**Avis de la Mission régionale d'autorité environnementale de
Nouvelle-Aquitaine sur le projet de mise en compatibilité par
déclaration de projet n°2 du plan local d'urbanisme intercommunal
(PLUi) de la communauté de communes Montaigne Montarvel et
Gurson (24) pour permettre l'installation d'un parc photovoltaïque
sur la commune de Saint-Antoine-de-Breuilh**

Avis NA-2026-018276/A PP

Porteur du Plan : Communauté de communes de Montaigne Montravel et Gurson

Figure 5 : Extrait du plan de zonage du PLUi en vigueur (source document graphique fourni en annexe)

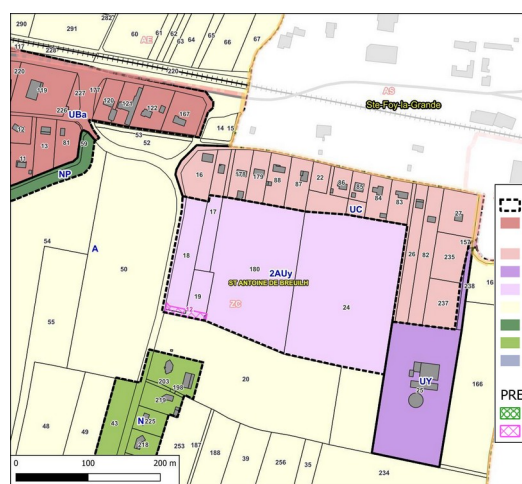
La MRAe relève des incohérences entre les extraits du règlement modifié présenté dans le rapport environnemental et le règlement écrit fourni en annexe. Ce dernier comporte en effet des dispositions relatives aux constructions, aménagements et installations autorisés en secteur Npv qui diffèrent de celles figurant dans le rapport. Plusieurs prescriptions sont sans rapport avec le projet de mise en compatibilité, notamment des références au plan de prévention du risque inondation (PPRI), alors que le secteur Npv n'est pas situé dans le périmètre réglementé par ce plan, ainsi qu'à un taux de recouvrement d'un lac, alors qu'aucun plan d'eau n'est présent au sein de cette zone.

La MRAe recommande de mettre en cohérence l'ensemble des pièces du dossier et de supprimer dans le règlement écrit les dispositions étrangères au présent projet de mise en compatibilité du PLUi.

Figure 7 : Localisation du projet par rapport aux continuités écologiques du SRCE (Réalisation : ECR Environnement ; source rapport de présentation page 37)

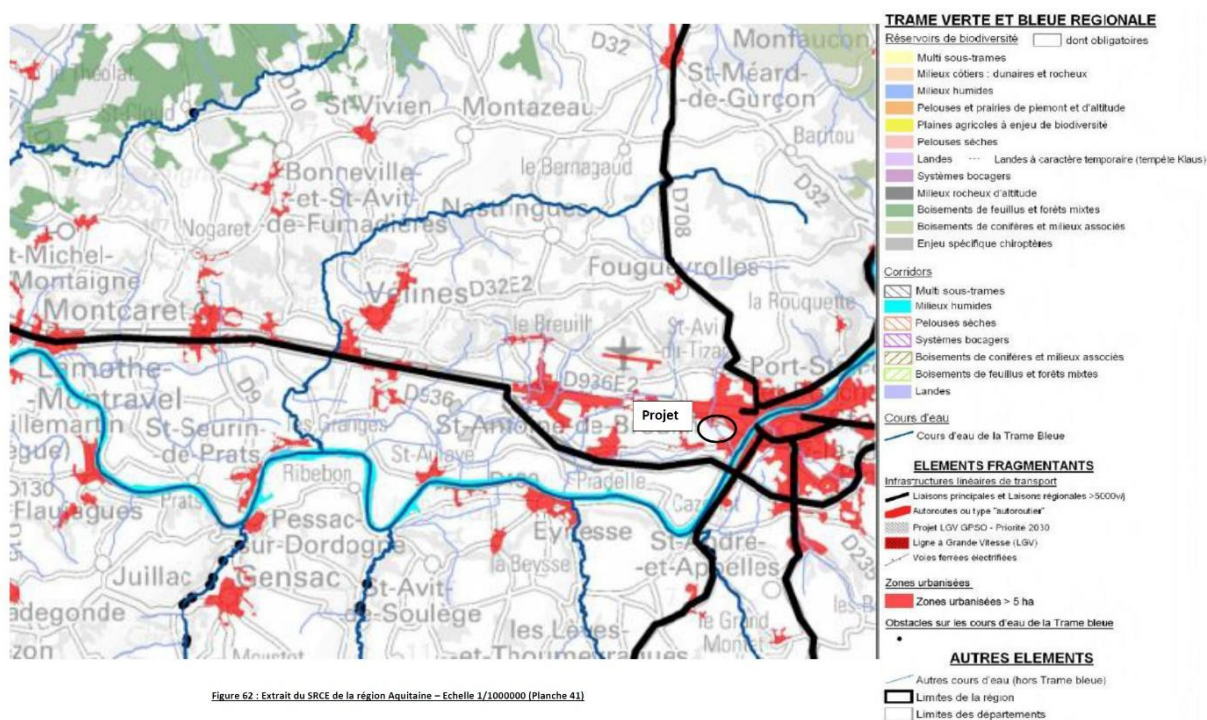
L'analyse des continuités écologiques s'appuie sur la trame verte et bleue (TVB) définie par le SRADDET Nouvelle-Aquitaine et déclinée à l'échelle de la communauté de communes de Montaigne Montravel et Gurson. Celle-ci comprend notamment des réservoirs de biodiversité associés aux milieux forestiers et en limite sud de la communauté de communes, aux continuités écologiques liées au cours d'eau de la Dordogne. La MRAe relève qu'aucune cartographie de la trame verte et bleue n'est présentée à l'échelle de la commune et du site, ce qui ne permet pas de vérifier la bonne prise en compte des enjeux de continuités écologiques à cette échelle. Elle rappelle que le tissu urbain peut également accueillir de nombreux éléments favorables à la biodiversité, tels que les boisements, les espaces verts, les jardins, ainsi que les cavités du bâti ancien et les murs en pierre, susceptibles de contribuer au fonctionnement de la trame verte et bleue.

La MRAe demande d'établir une cartographie fine des continuités écologiques à préserver et à restaurer en milieu urbain afin de s'assurer de leur préservation réglementaire dans le PLUi.

Figure 8 : Synthèse des enjeux écologiques globaux (Réalisation : ECR Environnement ; source rapport de présentation page 54)

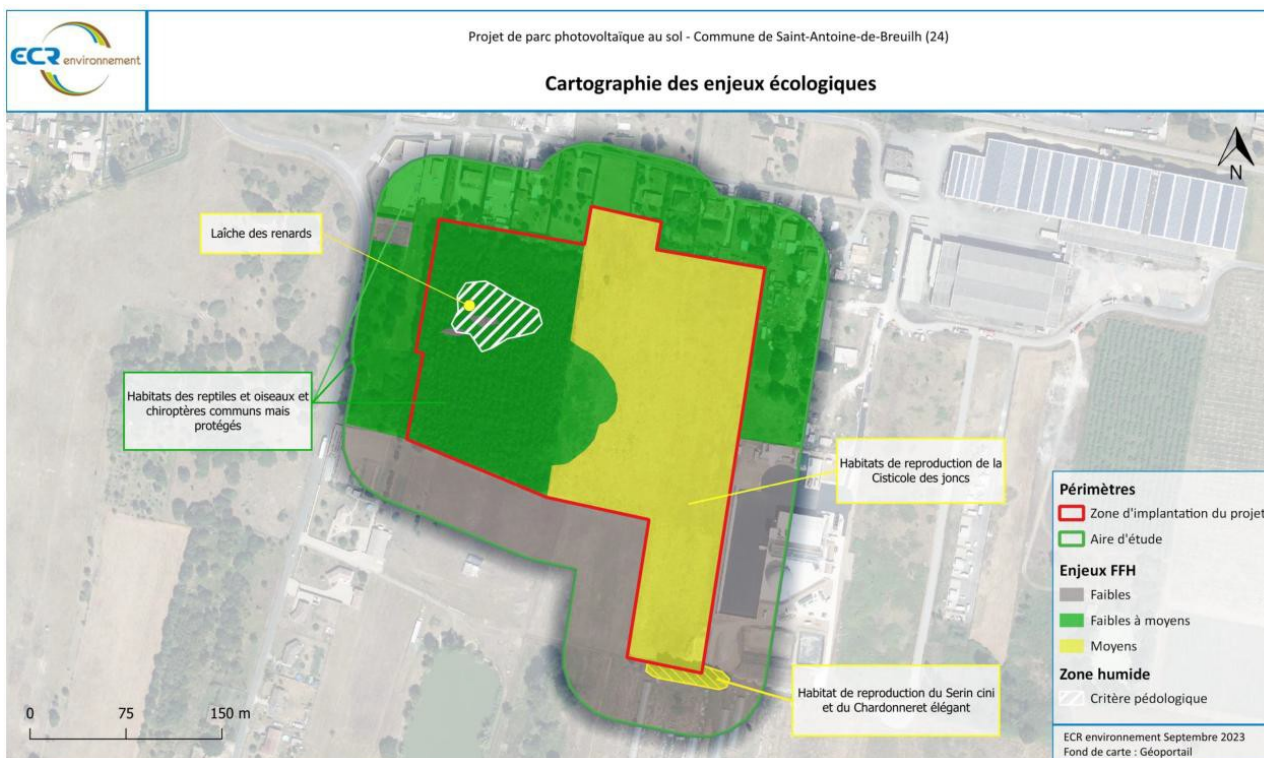
La MRAe considère que certains enjeux environnementaux semblent sous-évalués au regard de leur importance, le document de synthèse qualifiant notamment de « moyens » les enjeux relatifs aux espèces protégées (habitats de reproduction et d'alimentation de l'avifaune, notamment) ainsi qu'aux zones humides.

Le document graphique identifie la zone humide mise en évidence dans l'état initial de l'environnement et lui confère une protection au titre de l'article L. 151-23 du Code de l'urbanisme. Par ailleurs, les terrains situés au sud-est sont exclus du changement de zonage pour des raisons techniques. Cette exclusion contribue à ne préserver qu'une partie des habitats favorables à la reproduction et à l'alimentation de l'avifaune.

Ainsi, le projet est susceptible d'affecter des secteurs à enjeux forts présentant des fonctionnalités écologiques favorables à plusieurs espèces protégées, notamment pour l'avifaune et les chiroptères, qui demeurent inclus dans son périmètre.

La MRAe relève que la démarche d'évitement des incidences sur les espèces protégées, notamment l'avifaune et les chiroptères, n'a pas été conduite à son terme, ce qui interroge de nouveau sur le choix du site comme étant de moindre enjeu environnemental.
